Modulo per la presentazione delle osservazioni per i piani/programmi/progetti sottoposti a procedimenti di valutazione ambientale di competenza statale

ID: Codice procedura (ID_VIP/ID_MATTM):10844

Impianto per la produzione di energia elettrica da fonte eolica, costituito da 6 aerogeneratori della potenza complessiva di 37,2 MW, un sistema di accumulo da 25 MW e relative opere connesse in località "Rempillo" nel comune di Pitigliano (GR).

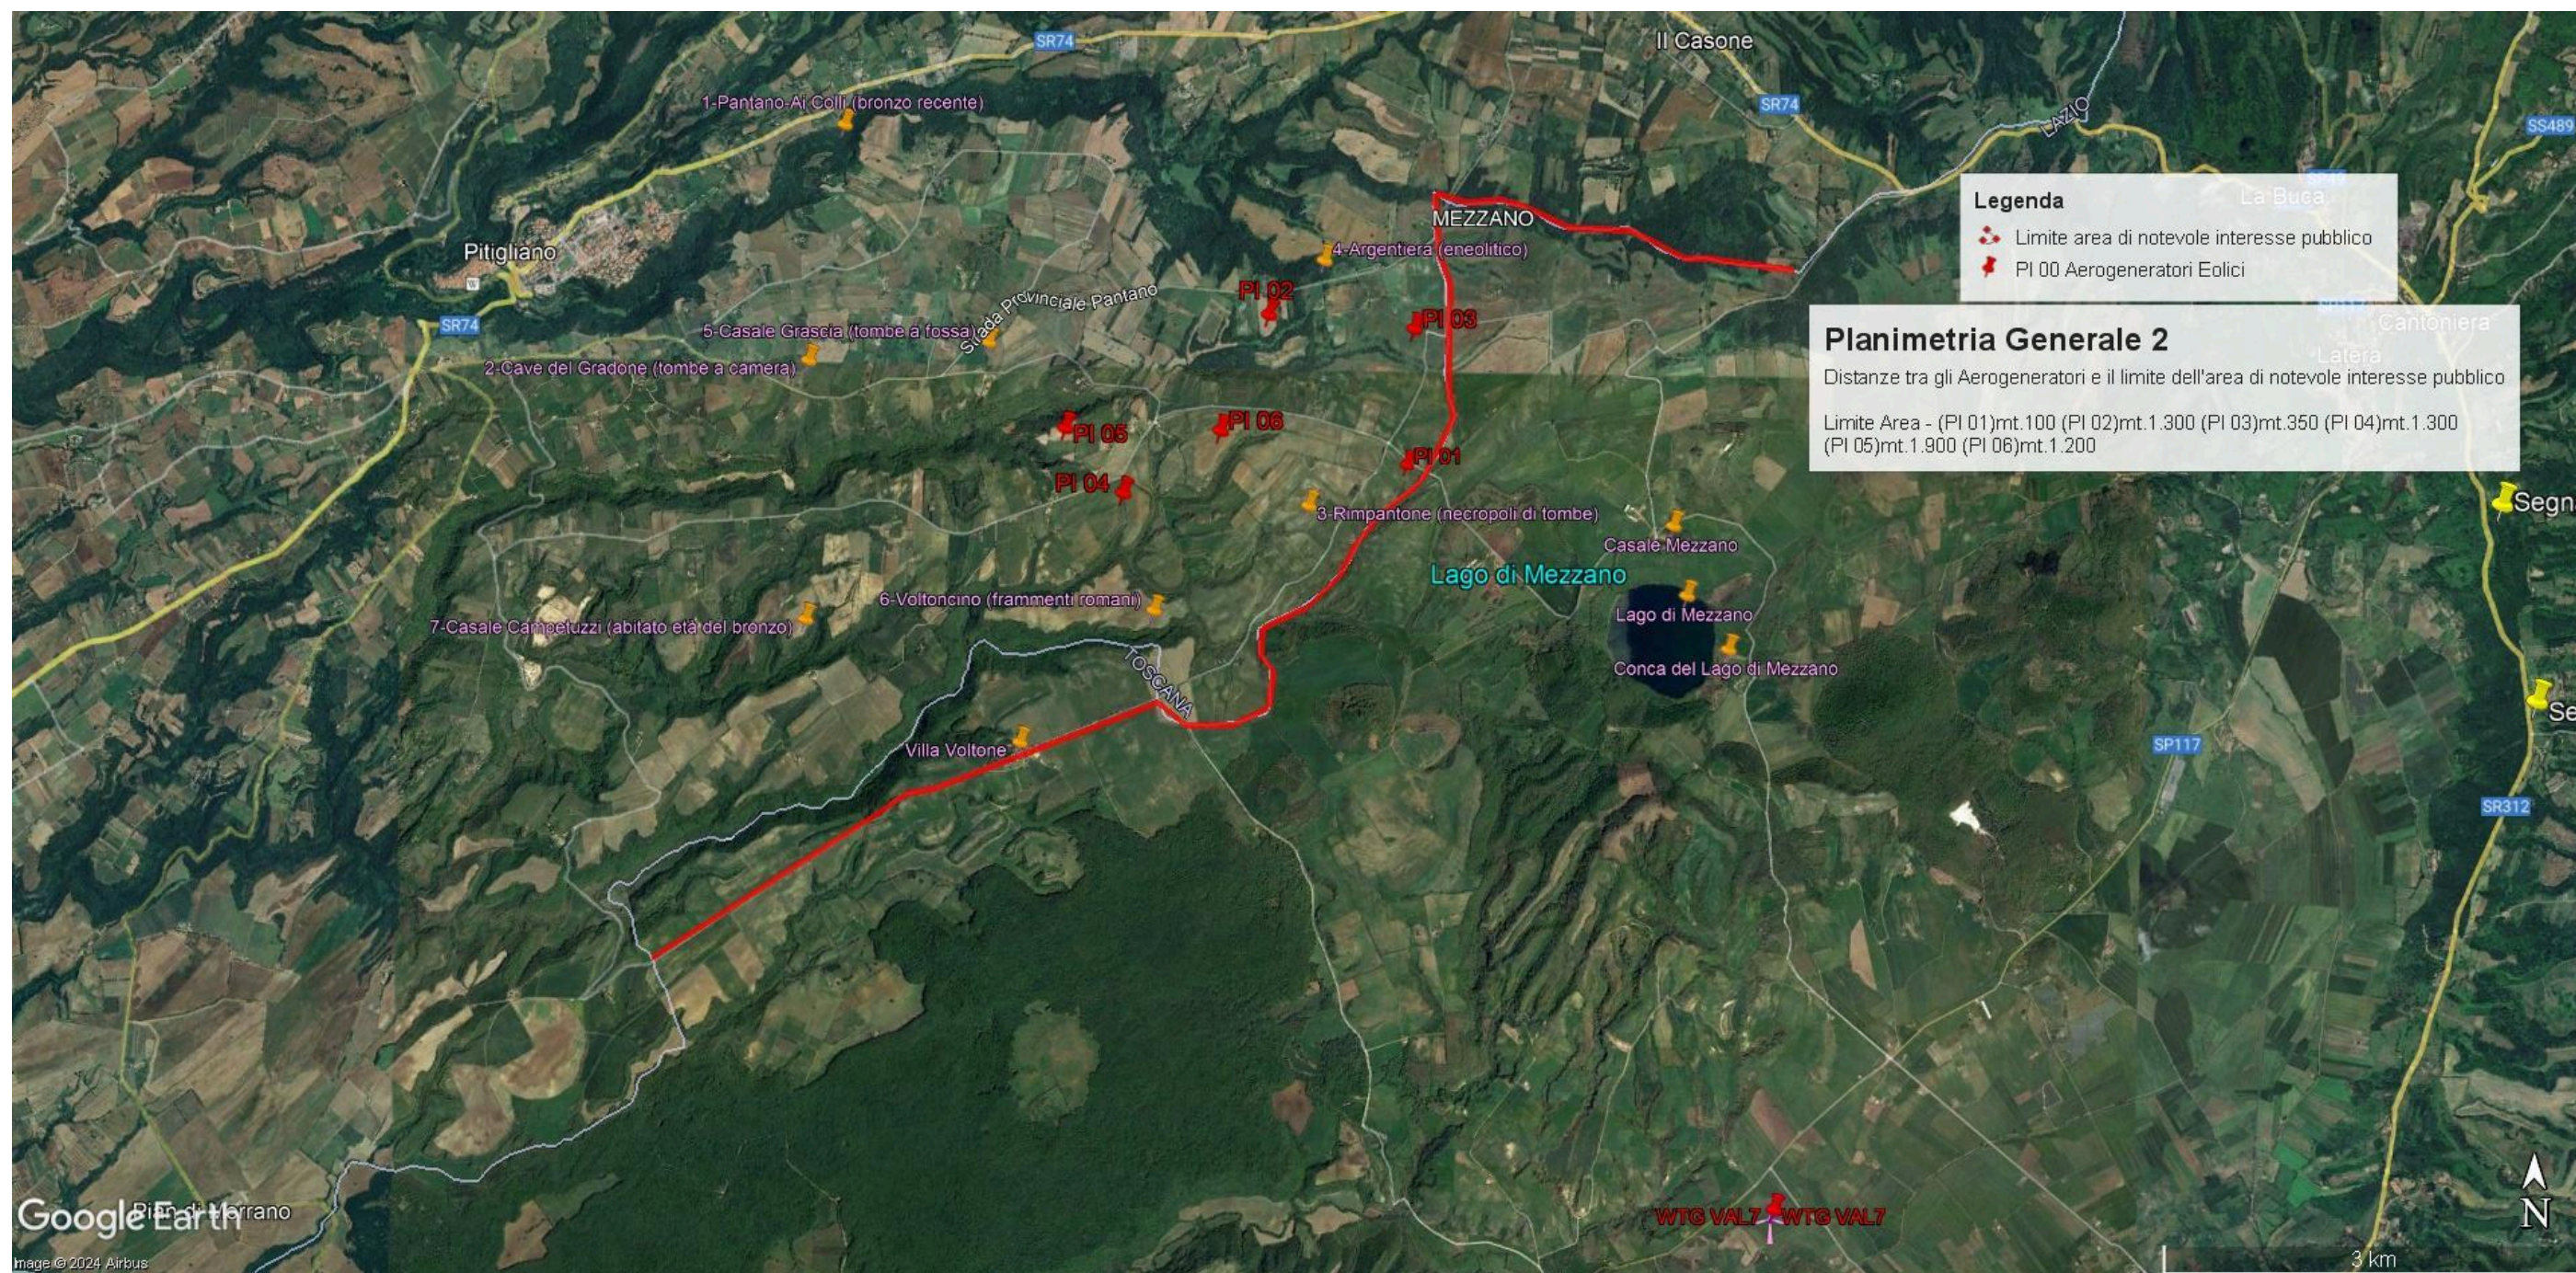
In sintesi, visti l'art. 20 comma 8 lettera c) quater del D.Lgs n 199/2021 e le Linee guida nazionali appena citate, considerato l'enorme impatto dell'impianto eolico industriale denominato "Rempillo" sulla zona paesaggistica di notevole interesse pubblico ben individuata nelle immagini n.1 e n. 2 e sui Beni Culturali evidenziati nell' immagine n. 3 dell'Allegato alle presenti Osservazioni, per la collocazione delle pale P04 e P05 direttamente all'interno del perimetro di un'area archeologica e per gli impatti anche sull'area intermedia e vasta dei pregiati territori laziali della Tuscia settentrionale e in particolare di quelli del pitiglianese ricco di emergenze agricole, naturalistiche, storiche e archeologiche del periodo etrusco ma non solo, si chiede che venga negata l'autorizzazione all'insediamento dell'impianto eolico denominato "Rempillo".

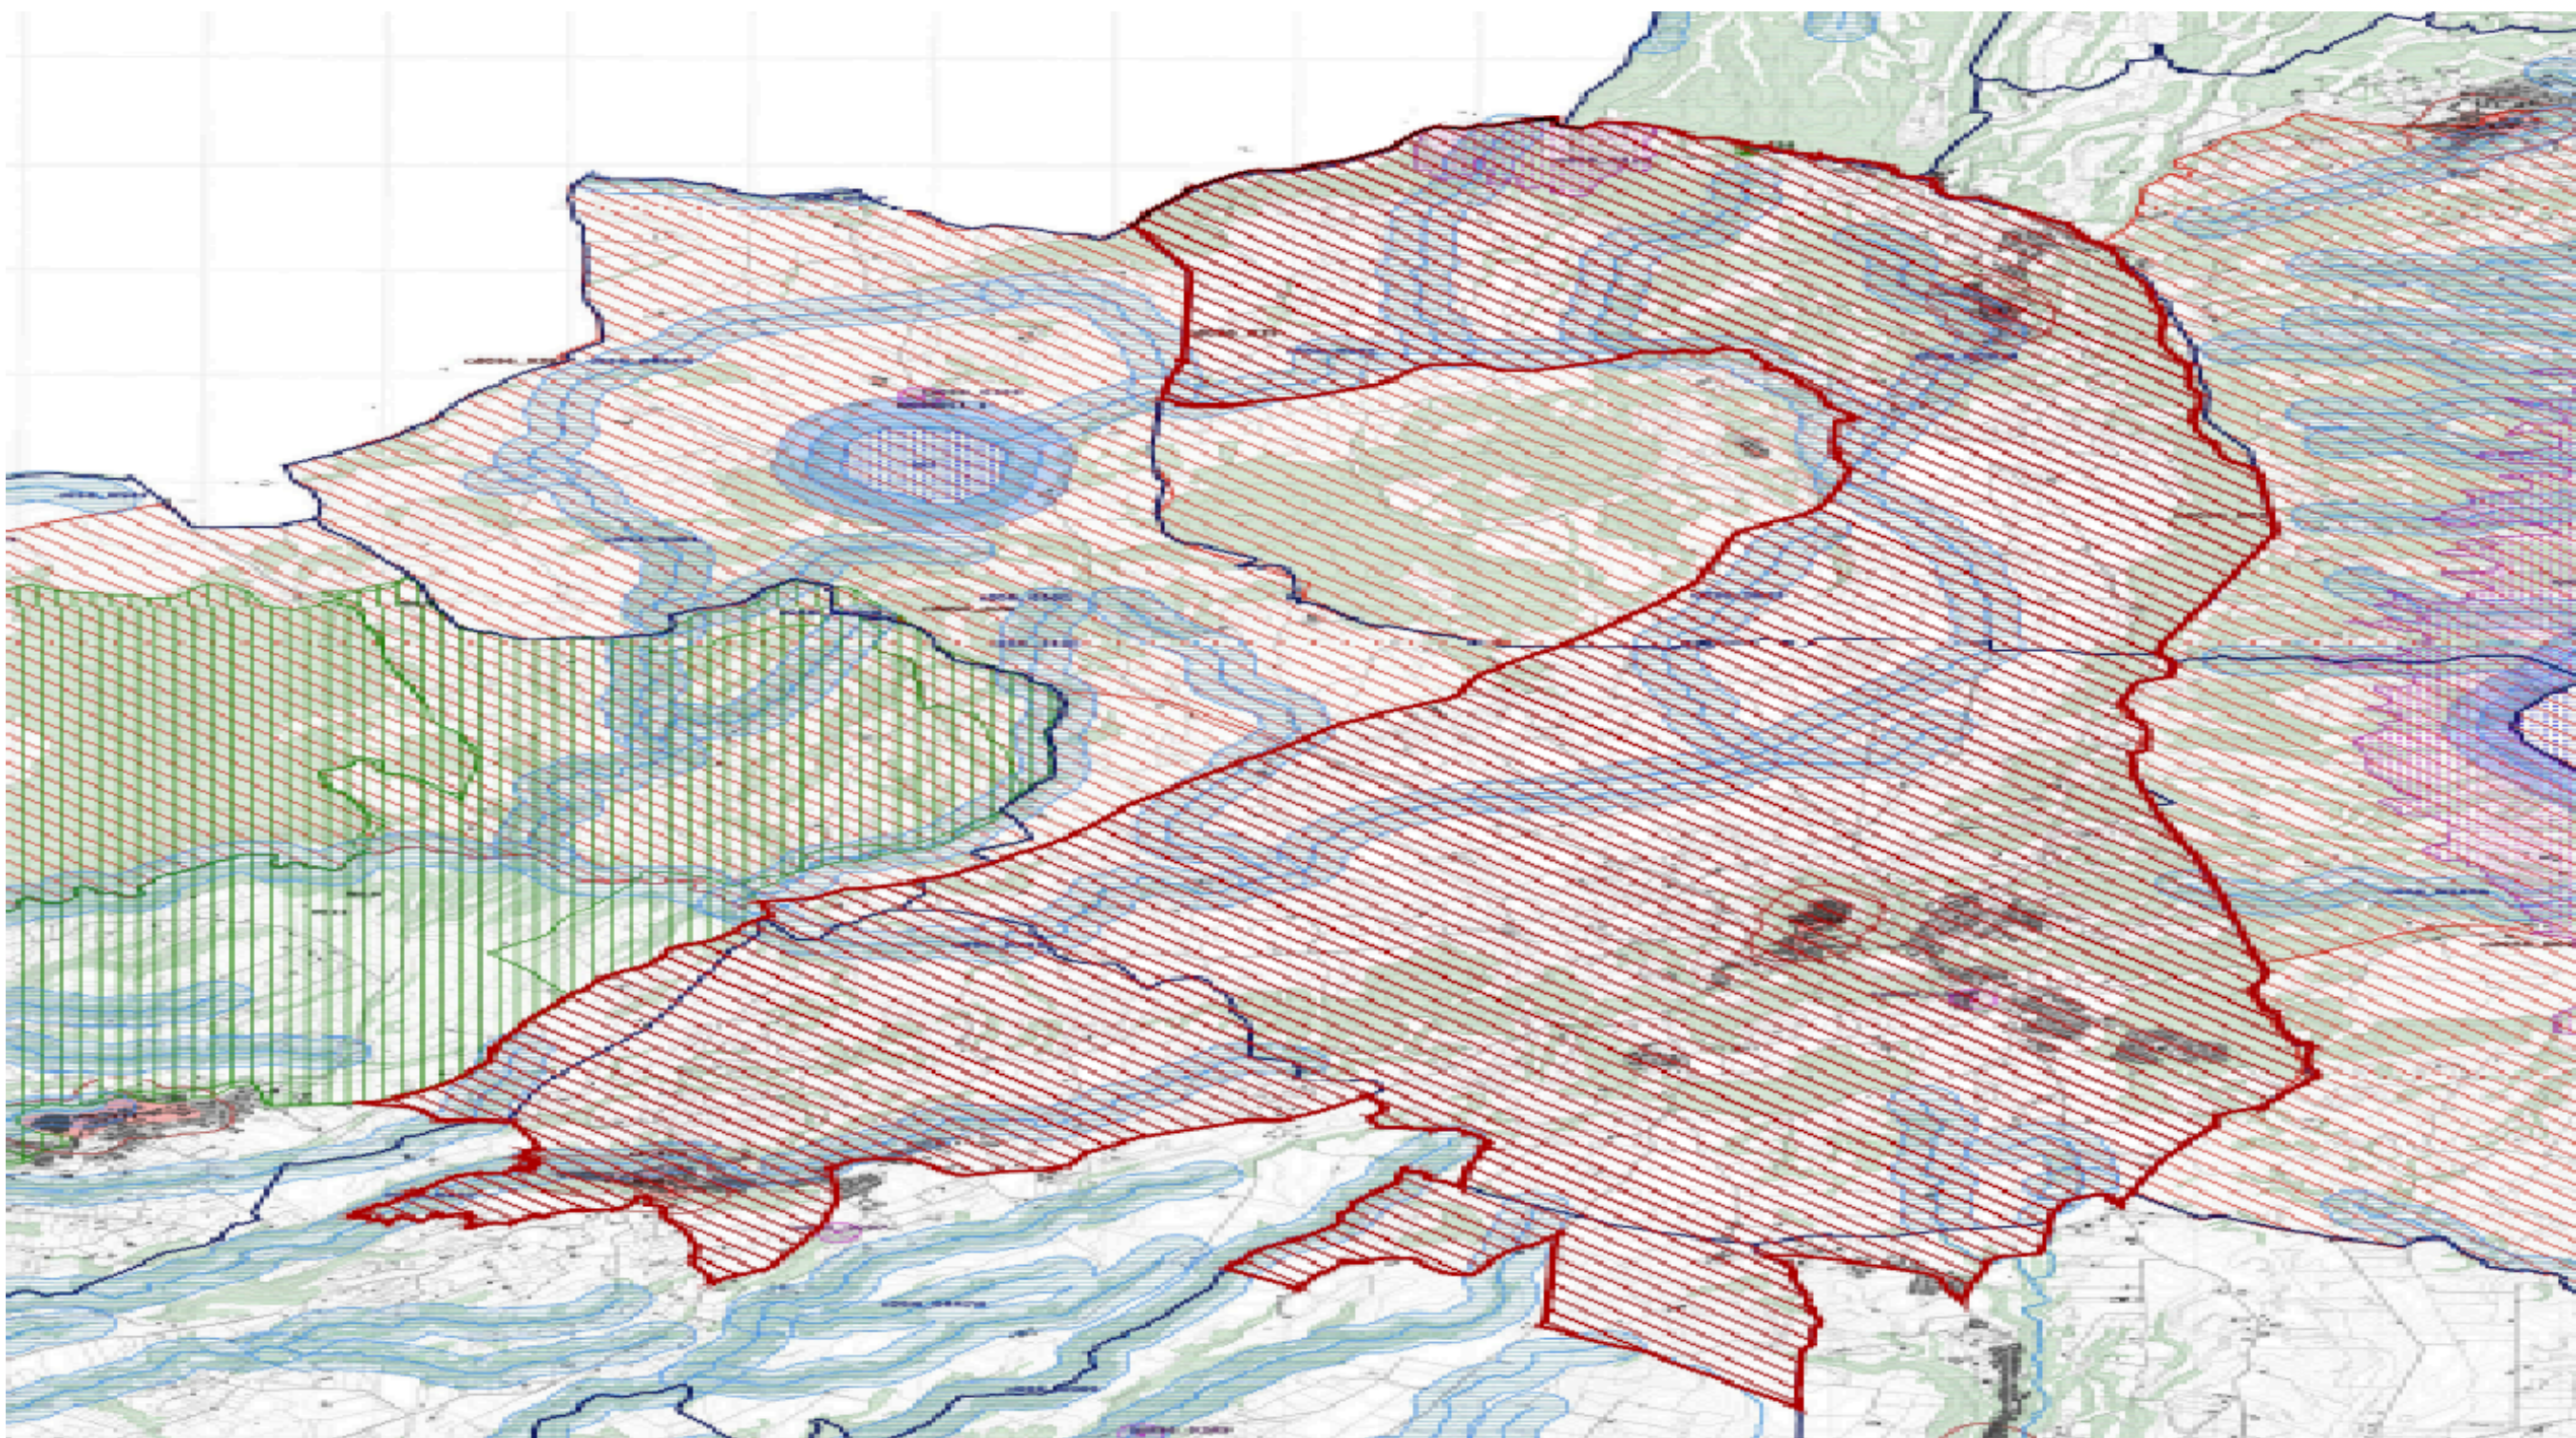
di Latera ...” già citati) e tantomeno viene detto che i sei aerogeneratori sono ubicati all’interno delle fasce buffers dei tre chilometri del primo vincolo nominato e di altri beni naturalistici, come già evidenziato, anche di interesse internazionale per l’avifauna. Come non vengono citati gli impianti eolici in progetto al MASE nel territorio di Valentano (ancora in verifica amministrativa), gli impianti del minieolico su territorio farnesano (3 Torri alte 60 metri) già installate in località Poggio del Crognolo (Farnese), l’impianto eolico industriale “Vallerosa” (7 aerogeneratori alti 200 metri e larghi 158 metri) in procedura VIA presso la Regione Lazio, gli impianti del minieolico già presenti a Valentano, Cellere e Piansano e i due progetti in procedura VIA alla Regione Lazio di 10 aerogeneratori complessivi alti 200 metri nel Comune di Ischia di Castro. La valutazione del cumulo non prende neanche in considerazione gli impianti industriali di fotovoltaico e agrivoltaico in progetto a Valentano, Ischia di Castro, Cellere. L’impianto geotermico in procedura Via al MASE, progettato nella Caldera di Latera.

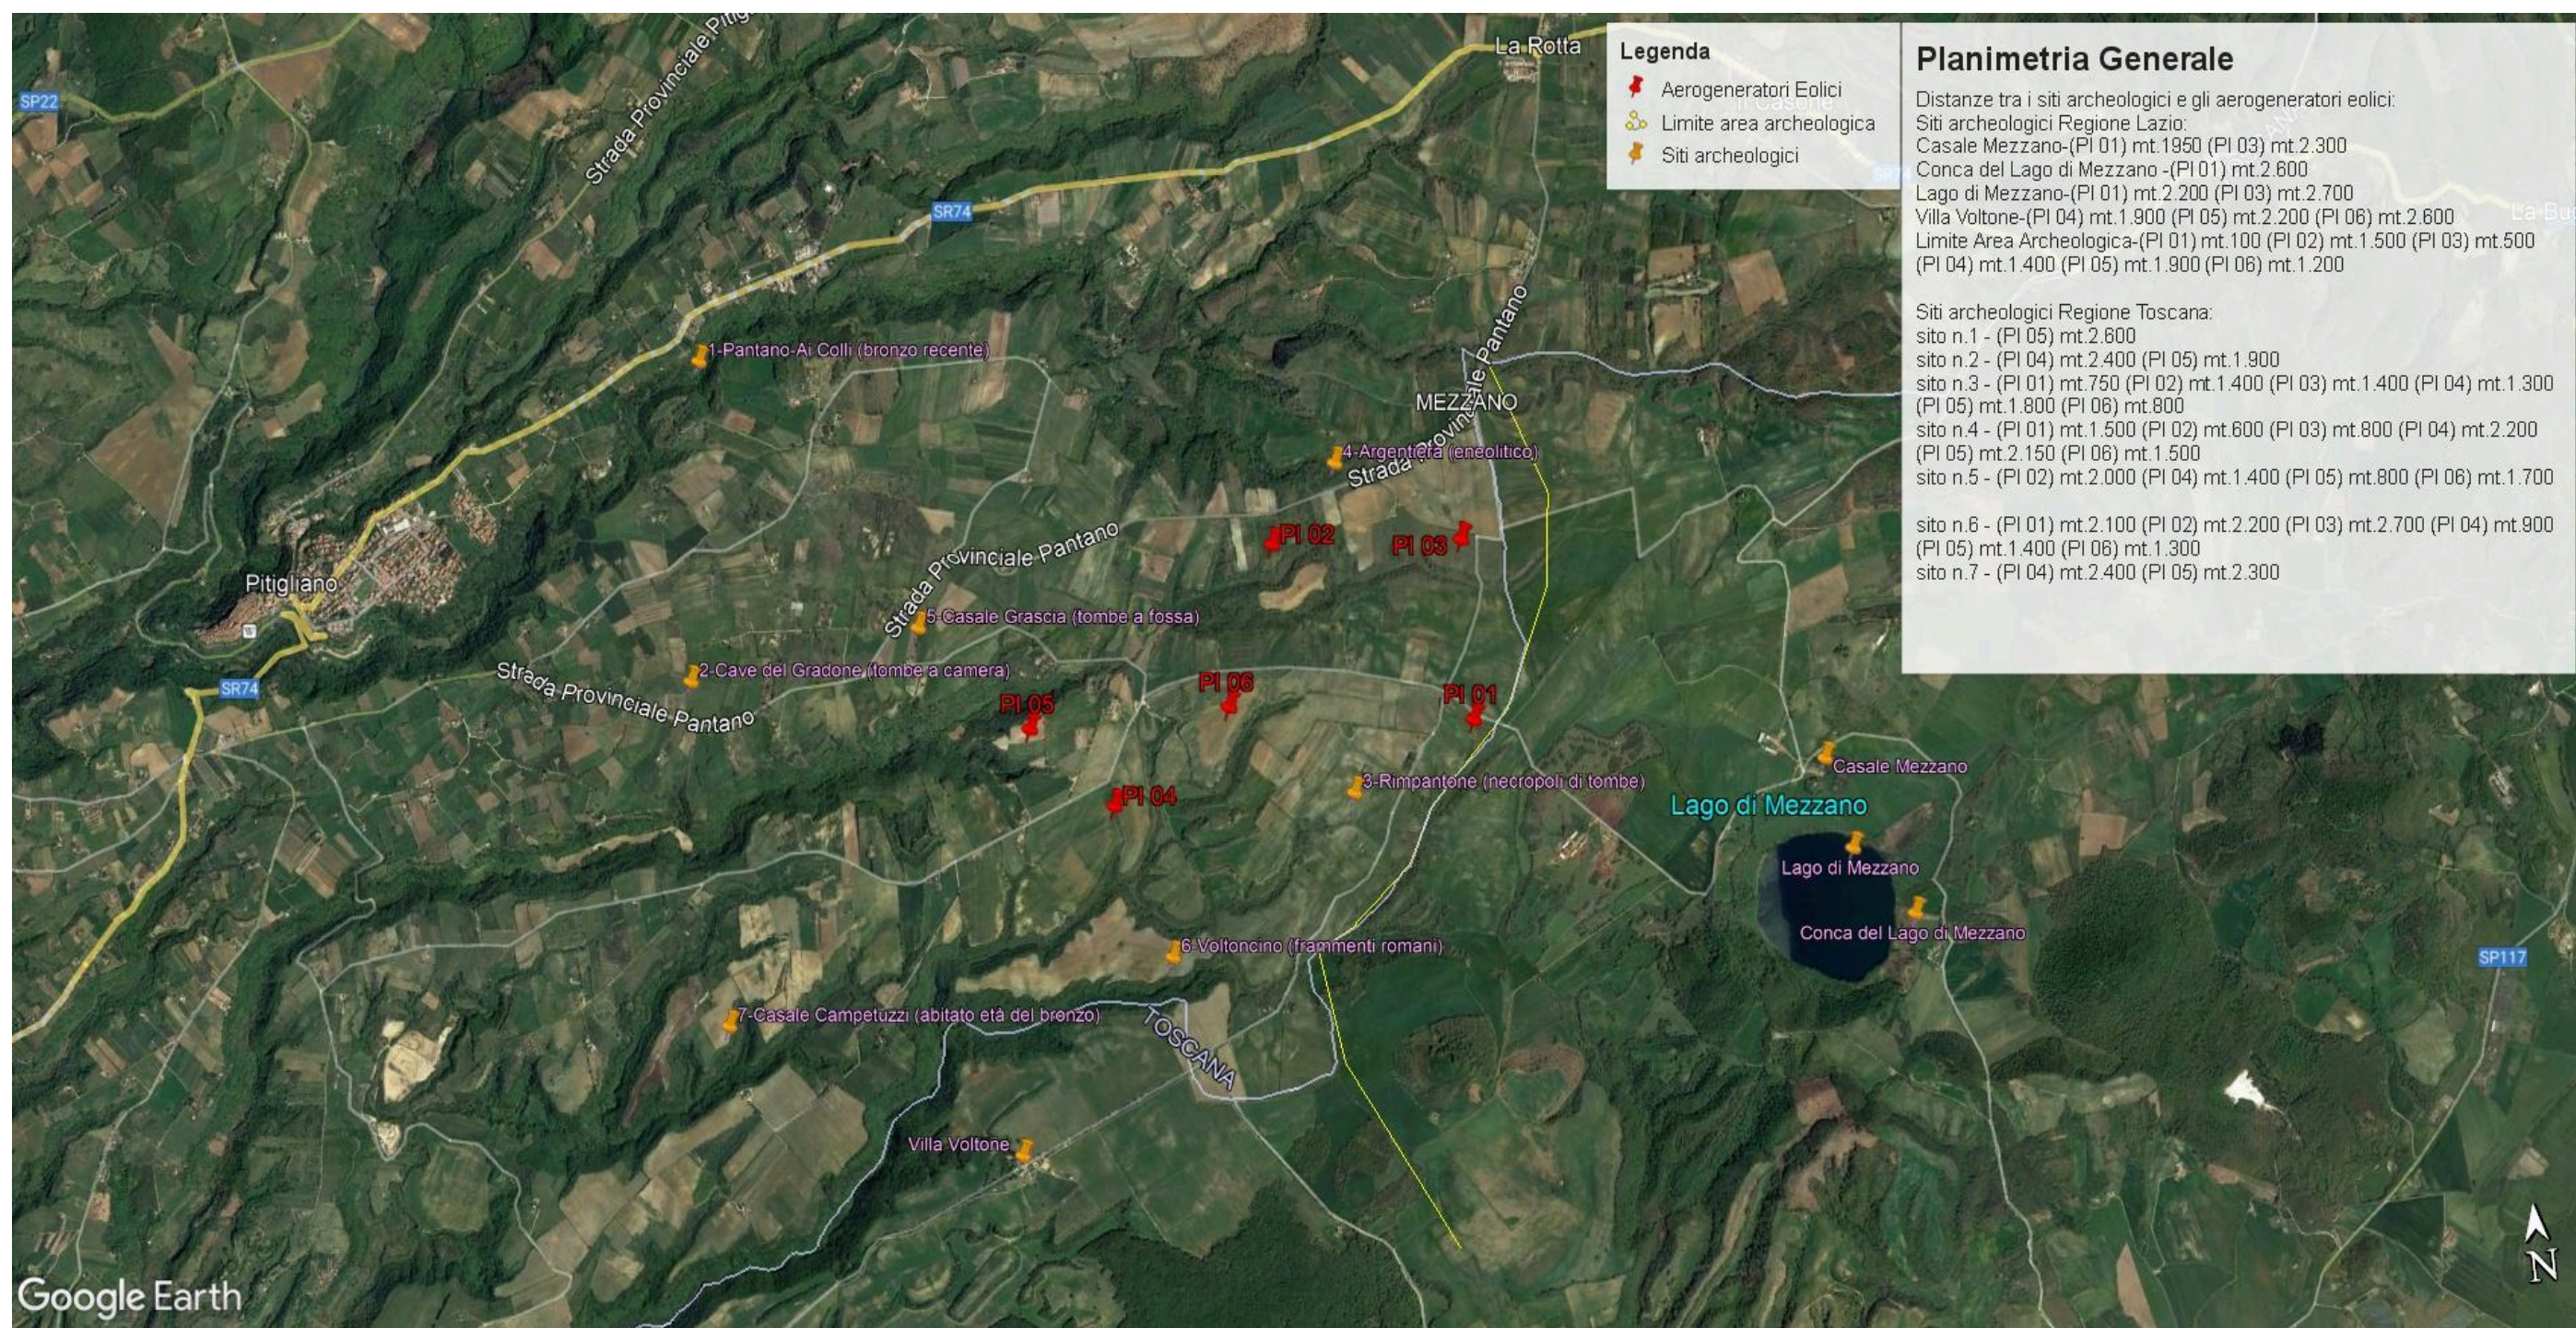
Inoltre, la zona in cui insisterebbe l'impianto eolico industriale Rempillo è compresa nelle fasce di rispetto di 3 km di diversi beni archeologici tutelati dalla parte II del Codice dei Beni Culturali (vedi Allegato, immagine n. 3). Inoltre le pale P04 e P05 ricadono all'interno di un'area archeologica che la Proponente vorrebbe cancellare per il semplice fatto che non è riportata nel documento regionale ma

h) Le zone di interesse archeologico evidenziate nell’immagine n. 3 a cui si aggiungono anche l’importante abitato protostorico di Sorgenti della Nova e Ruderì del Castello altomedioevale che si trovano a circa 4 km dalle aree in cui è stato progettato l’impianto eolico industriale. Poco più lontano i resti del castello medioevale “Morroneccio”. Nell’area vasta le preziose necropoli eneolitiche (Poggi Alti) ed etrusche di Pitigliano, Sovana e Sorano.
